Note explicative

Plans modificatifs et compléments – 177/1 CoBAT

Localisation : Avenue Kersbeek 278A à 290A – 1180 Uccle et 1190 Forest

Projet : Le projet modifié porte sur la reconversion et transformation d'un ancien site industriel en programme mixte (logements, équipement d'intérêt collectif, bureaux, ateliers de production artisanale et surface commerciale).

Rampes :

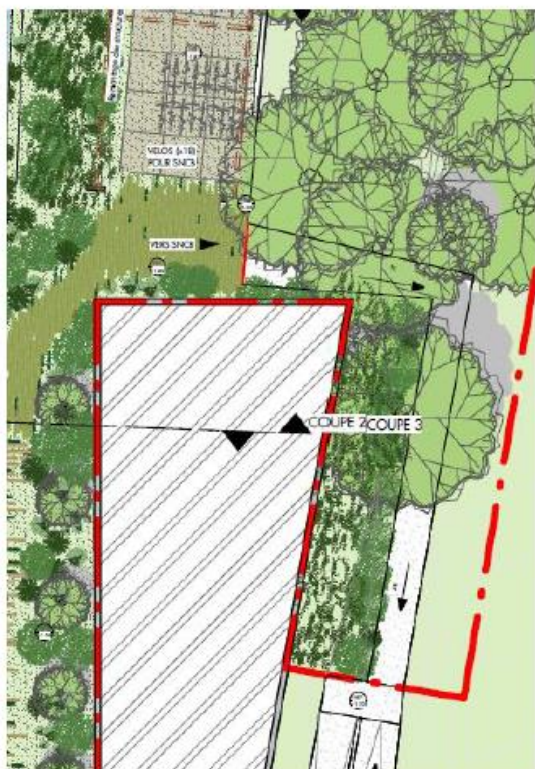
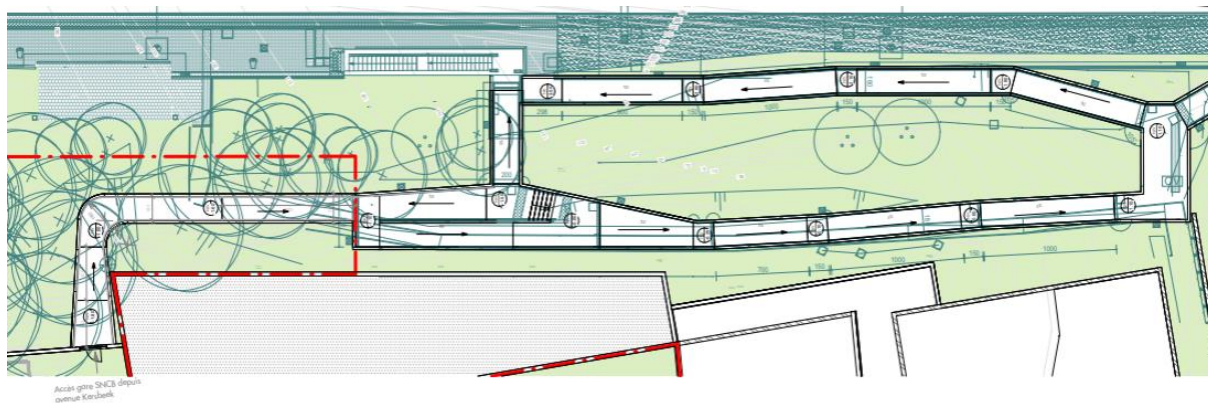
Considérant que la chicane qui fait la jonction entre l'axe structurant cyclo piéton et le cheminement vers la gare d'Uccle Stalle présente des rampes ayant des pentes longitudinales de 5 % ;

Considérant également que les rampes doivent être équipées des deux côtés d'une double main-courante continue dont les lisses se situent respectivement à 0,75 m et 0,9 m du sol ;

Considérant enfin que ces rampes présentent un angle droit peu indiqué pour un cheminement cycliste, il y a donc lieu d'arrondir cet angle ;

→ Le projet a été modifié et présente désormais une rampe d'accès plus arrondie.
